Mission régionale d'autorité environnementale  
ÎLE-DE-FRANCE

**Avis délibéré**  
**sur le projet de construction d'un ensemble immobilier mixte à**  
**Épinay-Sur-Orge (91)**

**N°MRAe APJIF-2024-059**  
**du 28/08/2024**

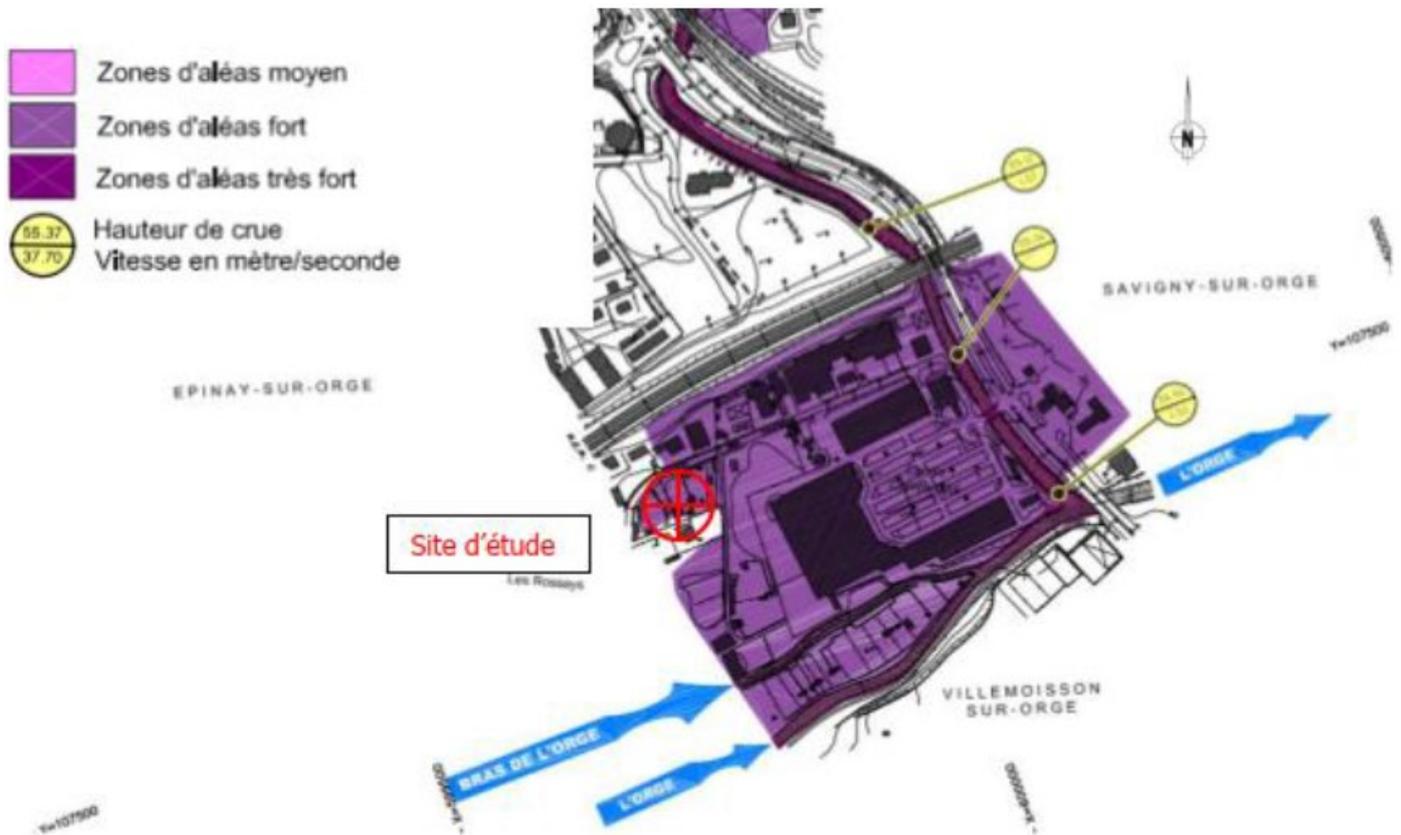
Localisation du site du projet en zone d'aléa fort au risque d'inondation par débordement de rivière.  
 Il s'agit d'y implanter 344 chambres pour jeunes actifs et seniors, les logements étant interdits,  
 les résidences ne sont pas supposées être des logements

Figure 6 : extrait du PPRi de la vallée de l'Yvette (EI p. 36)

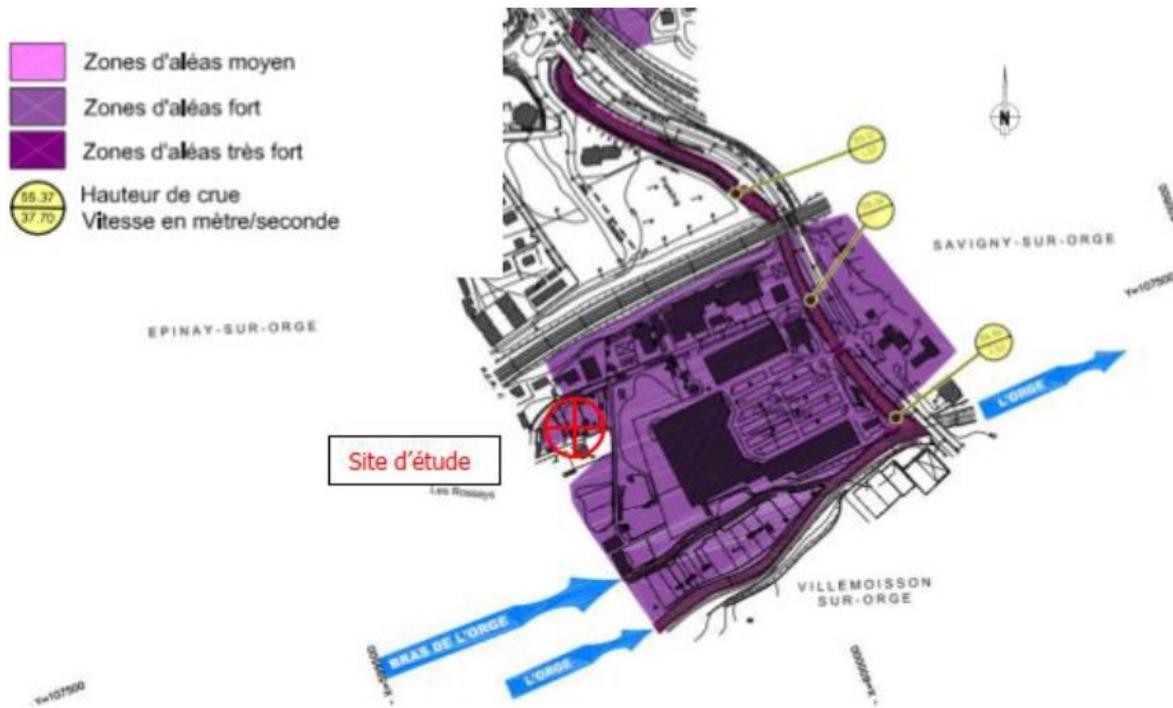
Les limites de la zone inondable apparaissent mal (en trait plein bleu) mais le projet se situe clairement dans le quadrillé qui marque la zone non constructible pour du logement.

**(2) L'autorité environnementale recommande de démontrer la compatibilité du projet avec l'OAP du plan local d'urbanisme d'Épinay-sur-Orge, compte tenu du caractère non constructible pour l'habitat du secteur concerné en raison du risque d'inondation.**

**Figure 8 : Localisation des installations identifiées lors des recherches historiques (source : étude d'impact, page 47)**

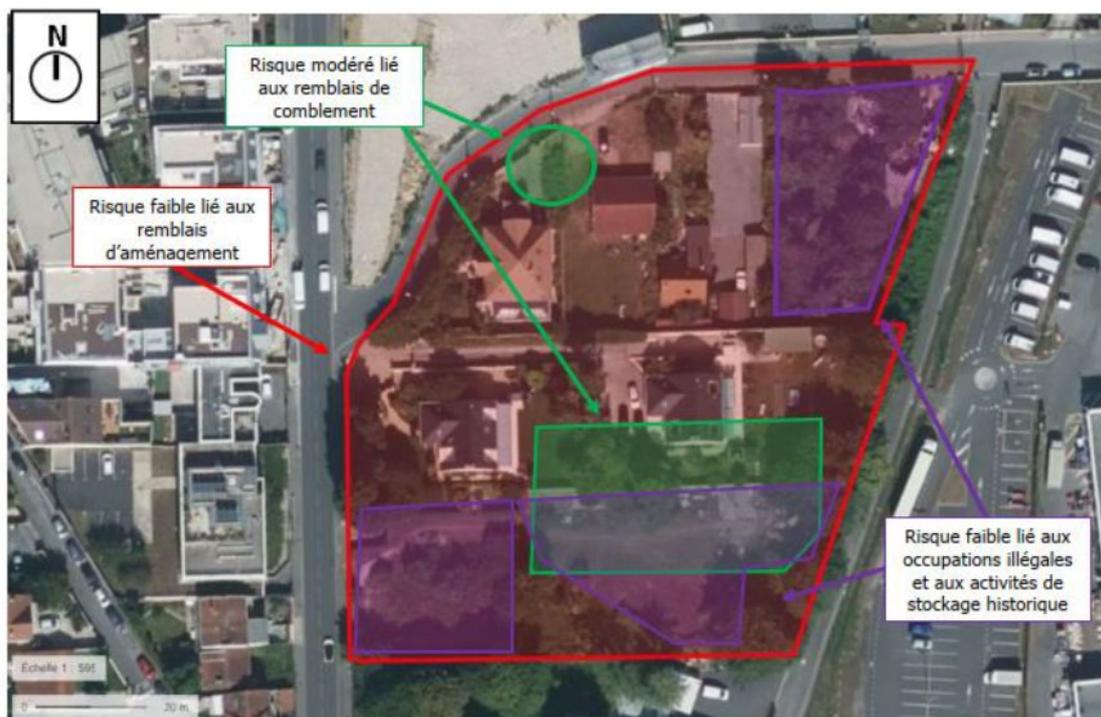
Des sondages réalisés sur plusieurs points du site du projet confirment la présence de composés hydrocarbonurés et de métaux lourds dans les remblais, avec des taux particulièrement élevés au sud du site (sondage ST1- B), ce qui représente un enjeu majeur pour la santé des futurs occupants des logements prévus (p.48).

Le dossier conclut à la compatibilité sanitaire du site avec l'usage projeté compte tenu des mesures envisagées et ne prévoit donc pas de mesures complémentaires (EI, p. 167). Il n'est toutefois pas prévu de sondages en fin de fouille pour vérifier l'absence de pollution résiduelle après excavations et terrassements,

ce qui serait nécessaire pour garantir la compatibilité du site avec la construction de logements, notamment pour des populations sensibles.

**(4) L'Autorité environnementale recommande de prévoir des sondages en fin de fouille afin de vérifier l'absence de pollution résiduelle après l'excavation dans le cadre des travaux de terrassement et le cas échéant de prévoir des mesures complémentaires pour y remédier.**

**Figure 10 : cartographie des bruits cumulés (source Bruitparif, périmètre approximatif du projet par la MRAe) - en rouge : 65 à 70 dB en mauve 70 à 75 dB.**

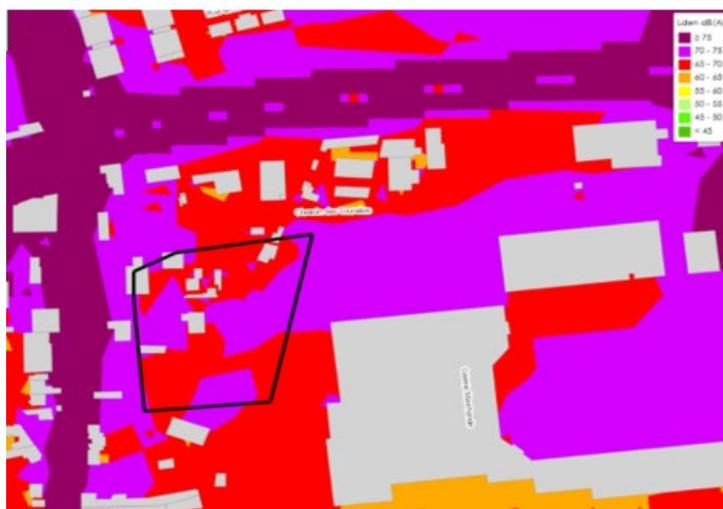
L'étude d'impact indique que la cartographie de Bruitparif « ne prend pas en compte les nouvelles constructions de Kaufman & Broad qui viennent faire un écran entre le projet et la voie ferrée » (page 71). Une étude acoustique et vibratoire a donc été réalisée en février 2024, avec des campagnes de mesures les 6 et 7 février en période diurne et nocturne. Cette étude conclut à des niveaux sonores pouvant atteindre en journée jusqu'à 73 dB(A) au sud-ouest du site (p. 76), ce qui constitue un bruit trop élevé au regard de la préservation de la santé humaine.

- compléter l'étude acoustique par des mesures plus représentatives effectuées sur plusieurs jours ;
- définir des mesures autres que l'isolation des façades pour les bâtiments exposés aux nuisances sonores en tenant compte de l'exposition fenêtres ouvertes, sur la base de modélisations correctement menées (intégrant les nouvelles constructions supposées servir d'écran acoustique) ;
- préciser si ces nouvelles constructions comprennent des logements ;
- évaluer les nuisances sonores en phase travaux et de prévoir des mesures complémentaires afin de les éviter et réduire.

**Figure 11 : Cartographie d'Airparif des taux de concentration en dioxyde d'azote aux abords du projet (source : étude d'impact, page 88)**

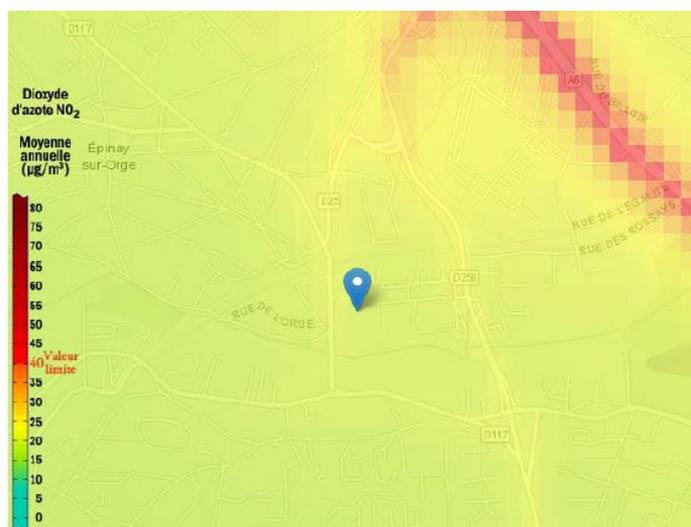
Le dossier relève les risques de la pollution atmosphérique pour la santé des futurs occupants du projet et prévoit donc des mesures improprement qualifiées d'évitement. Ainsi, les bâtiments seront implantés légèrement en retrait des axes routiers et en seront séparés par des strates végétales. La ventilation sera

contrôlée avec les prises d'air neuf positionnées sur les emplacements les plus éloignés des sources de pollution (page 173). L'efficacité de ces mesures n'est pas démontrée par le dossier.

**-corriger les valeurs de référence relatives à la pollution atmosphérique de l'OMS dans l'étude d'impact ;  
-prévoir des mesures supplémentaires à la charte chantier faibles nuisances afin de limiter autant que possible l'exposition à la pollution atmosphérique des futurs occupants et du voisinage.**
